Réf : 2022/215/DS  
Objet : PC 002 74122V0002 - Commune de THENELLES  
PC 002 55222V0001 - Commune de NEUVILLETTE  
RD 707 - Hors agglomération  
Pj : un plan modifié

Objet : Demande d'avis sur PC 002 741 22 V0002 et PC 002 552 22 V0001 – Projet de construction d'une chaufferie CSR pour alimenter en énergie (vapeur) le site industriel TEREOS d'Origny

**OBJET : PREVENTION ET SECURITE DANS UN ETABLISSEMENT INDUSTRIEL**

N° de plan	1039_DPC_PC2
Titre	Plan masse
Statut	
Date	20/07/2022
Libé	
Mod	00
Modif	00
Nom de classement	
Première publication

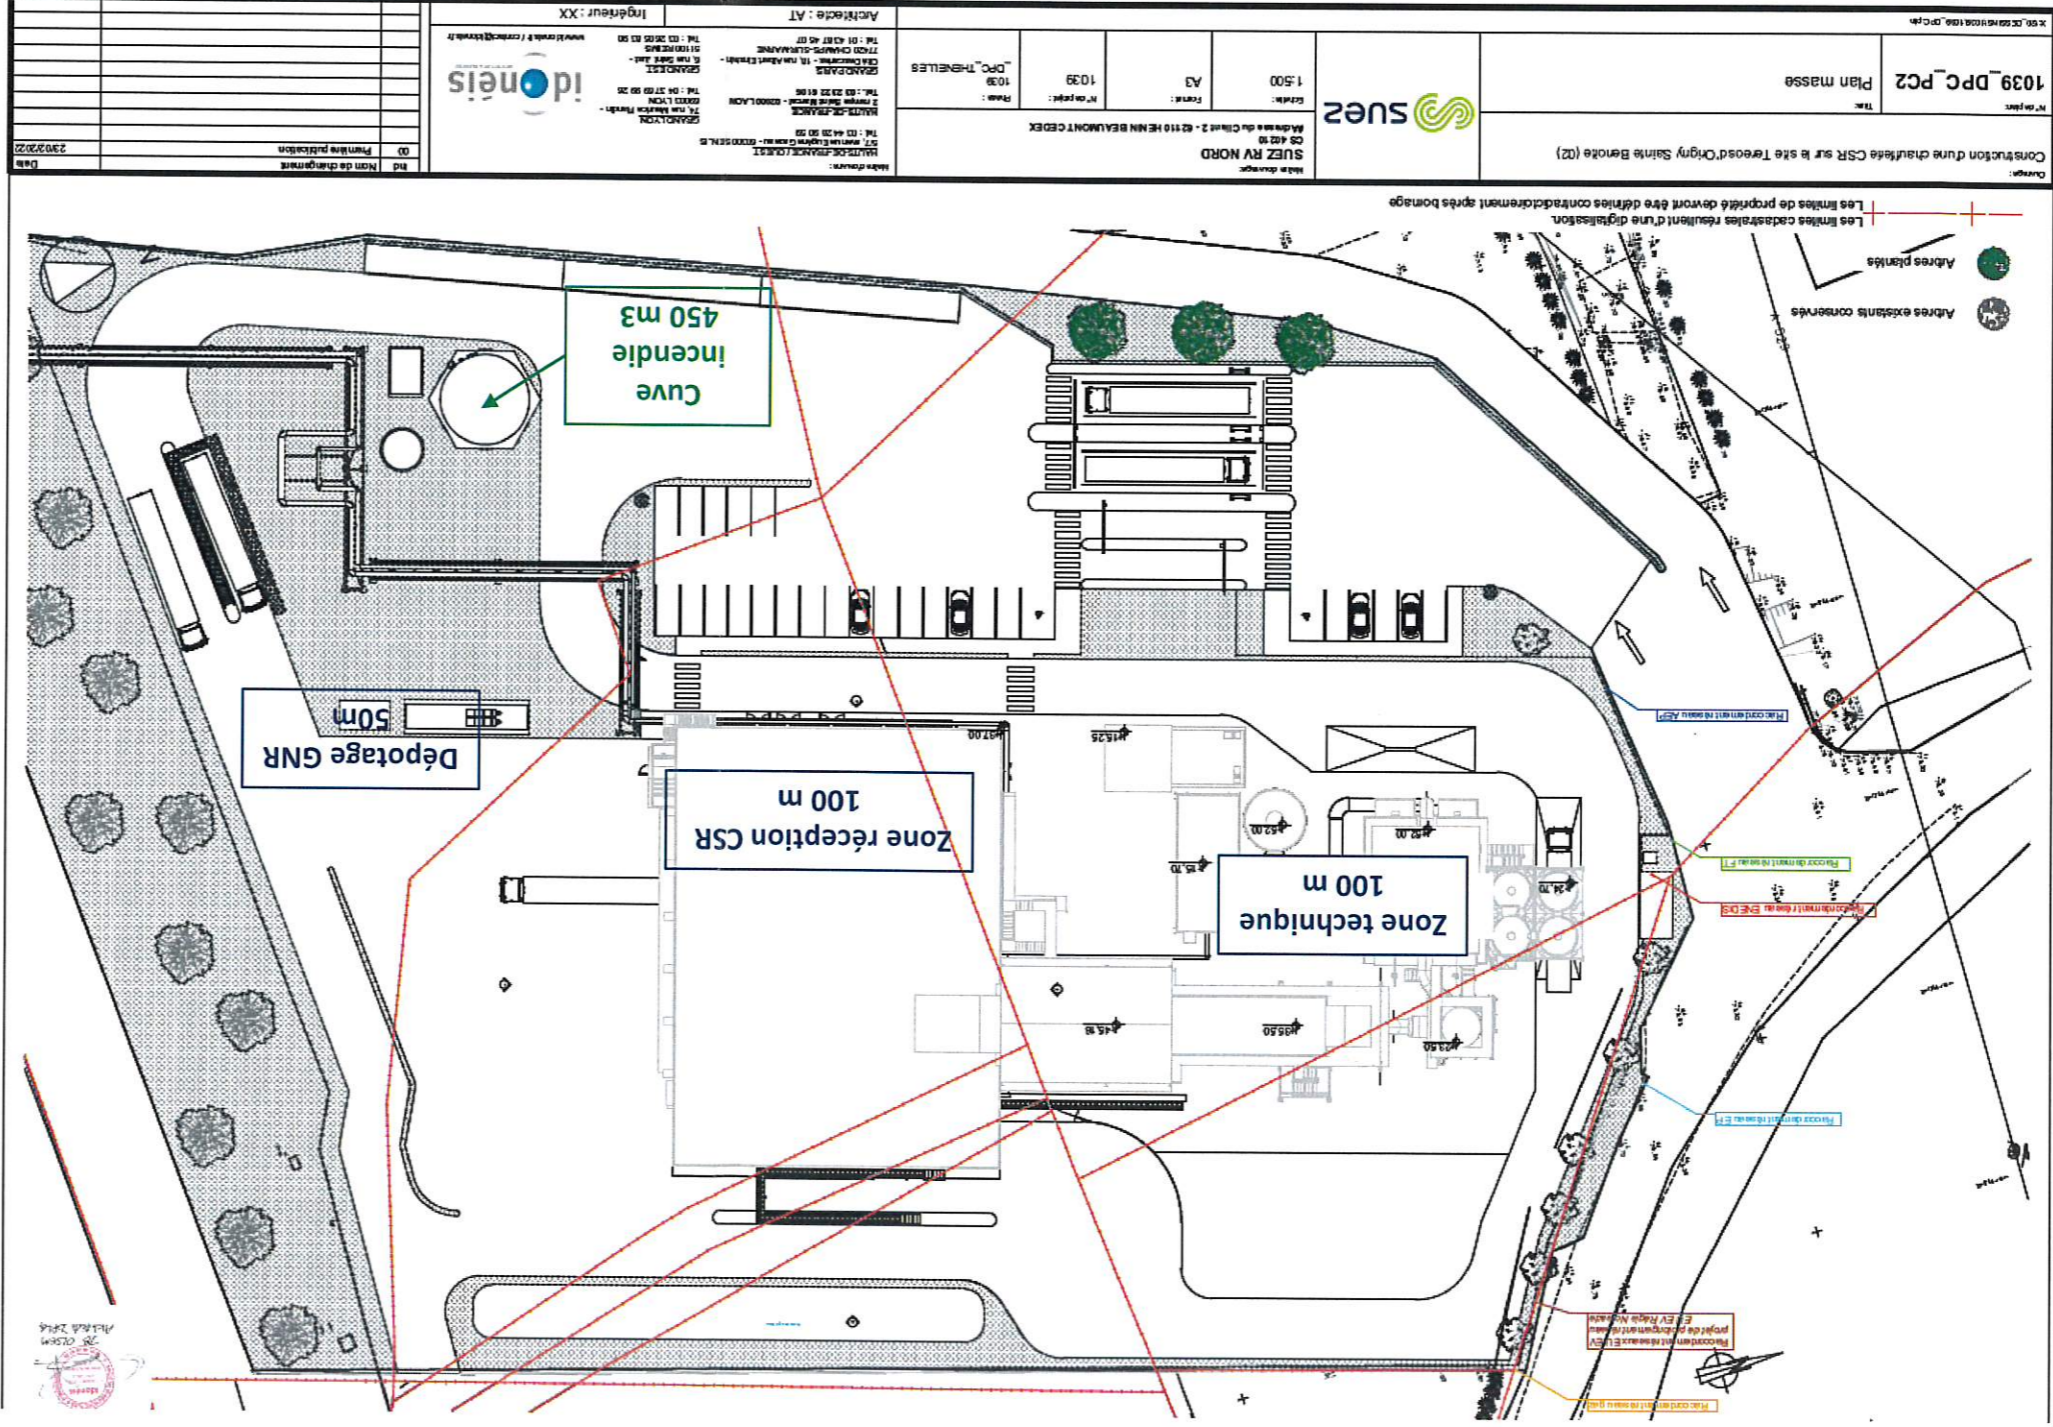
Conformément à notre échange téléphonique et à votre demande, veuillez trouver ci-joint le plan de notre projet correspondant au plan du permis de construire, annoté des éléments suivants :

- Localisation cuve incendie de 450 m<sup>3</sup> – comprenant 240 m<sup>3</sup> de besoins SDIS et 200 m<sup>3</sup> de besoins interne
- Localisation des zones identifiées à risque potentiel incendie avec leur distance à la cuve incendie estimée par voie carrossable

Le volume et le positionnement de la citerne incendie mentionnée sur le plan joint sont conformes à nos attentes opérationnelles.

Elle devra être équipée de 2 raccords de 100 mm qui devront être positionnés à une hauteur comprise entre 0,5 m et 0,8 m du sol.

Dès son installation, il sera nécessaire de contacter nos services afin de réaliser un essai de mise en aspiration et de l'inventorier dans notre base de données relative aux points d'eau incendie.
